泛源股份有限公司

進料檢驗/製程檢驗異常 5C 報告

文件編號：VQE-2025-008

料 號	93XXBR1	品 名	ZP93/97 右殼		
供應商	宥星	進料數	1056	日 期	2025/11/20
檢驗數	45	不良數	19	不良率	35%

成型作業指導書

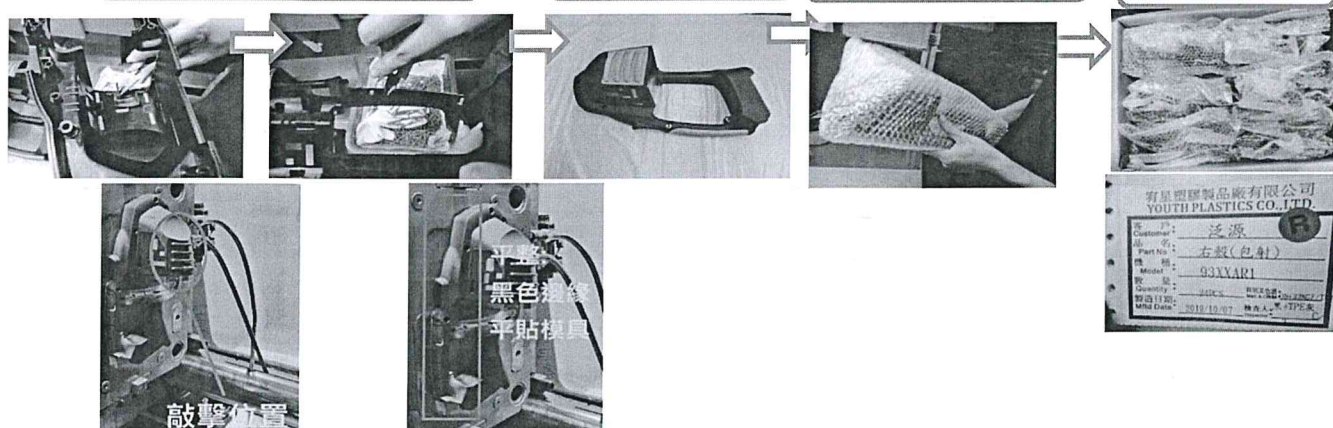
外觀 TPE 壓傷 多處位置

產品冷卻時間太短, 造成外觀壓傷

1. 修改SOP, 增加產品靜置1分鐘, 避免產品冷卻時間太短, 造成外觀壓傷
2. 修改包裝方式由24PCS(1層6PCS平放, 一箱4層)改為36PCS(1層12PCS立放, 一箱3層), 避免因為產品堆疊造成外觀壓傷

作業步驟	1. 機台開鎖行程完成,先檢查模具無異物後,再將(一射)右殼,裝入公模內並用橡膠鎚進行敲入公模固定,再三確此右殼平整放入模具內,才關起安全門,關模行程開始。				
	2. 取出(包射)完成品,剪除2支TPE料柱,平整。				
	3. 檢查外觀結構：不允許雜質.起蒼.油污.流痕.結合線（不可缺料.斷裂.拉白）				
	4. 產品完成後,必需靜置1分鐘,待完成冷卻後才能包裝				
	5. 完成作業程序,將成品套入氣泡袋內,放置箱內排列,每層排列12pcs,（中間隔板間隔）共3層/36pcs/箱。（#942箱）				
	6. 清點數量,封箱,貼附外箱標籤,小心搬運。				
檢查重點	A. 外觀：不允許雜質.起蒼.油污.流痕.結合線。				
	B. 結構：不可缺料.斷裂.拉白。				
	C. 機種標示清楚,確認數量,不可短裝。				
	D. 必需將(一射)右殼平整放入模具內。				
	E. 二射完成後,必需確認TPE灰色緊密貼合一射的工件上(用手指撥開測試)。				
核准	林慶鴻	審核	林建良	制表	黃文龍
